**Всемирный форум для согласования правил
в области транспортных средств**

Рабочая группа по пассивной безопасности

Глобальные технические**правила № 7 ООН (подголовники)****Предложение по поправке 1 (этап 2) к Глобальным
техническим правилам № 7 ООН (подголовники)****Представлено экспертом от Европейской ассоциации поставщиков
автомобильных деталей***

«Рис. 3-3

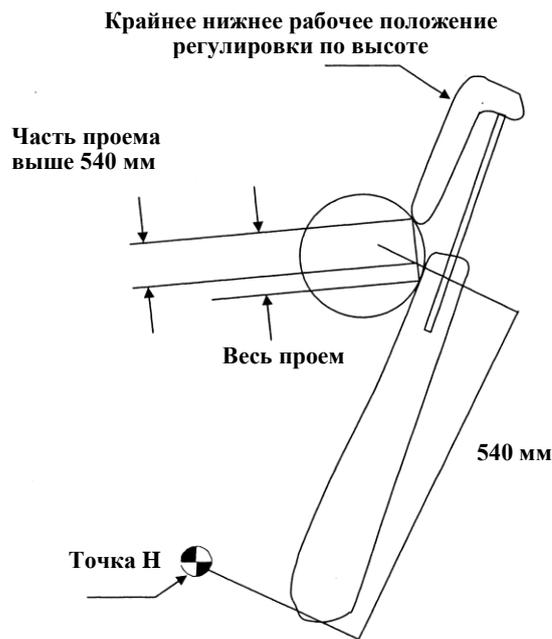
«2.5 Определить размер проема путем измерения расстояния по прямой линии между внутренними краями двух наиболее удаленных точек контакта, как показано на рис. 3-1, ~~и 3-2~~ **и 3-3».**

Приложение 3, включить следующий новый рис. 3-3:

Часть проема выше 540 мм

«Рис. 10-1

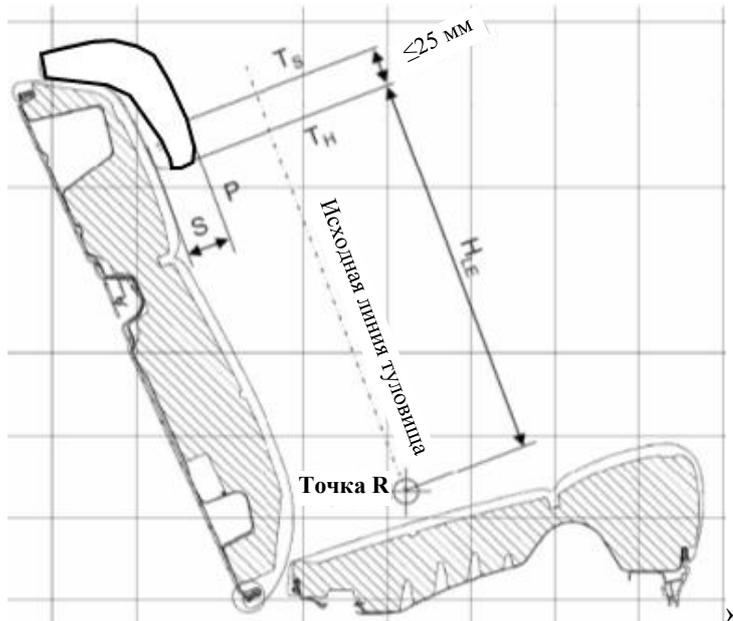
Приложение 10, рис. 10-1 изменить следующим образом:
